改善箇所説明図①

農耕用トラクタのターボチャージャーへの吸気ホースにおいて、取付構造が不適切なため、振動により当該ホースが抜ける場合がある。そのため、そのままの状態で使用を続けると、エンジンの出力が低下し、最悪の場合、走行速度が出なくなるおそれがある。

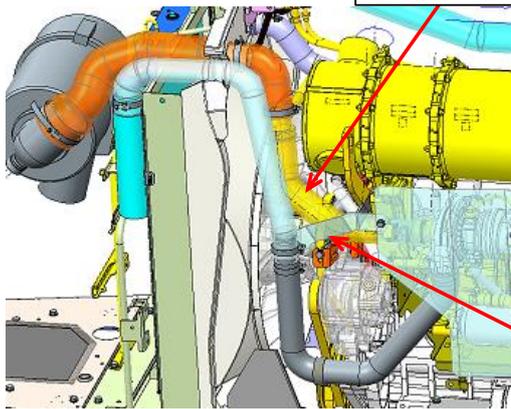
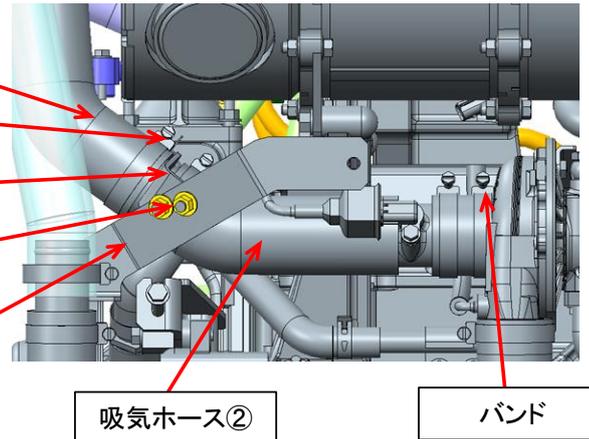
不具合発生箇所

改善内容

全車両、吸気ホース及びステーを対策品に交換し、ジョイントを追加して取付を行う。吸気ホースが外れエンジンに異常がみとめられる場合はエンジンを整備する。

交換部品を示す。
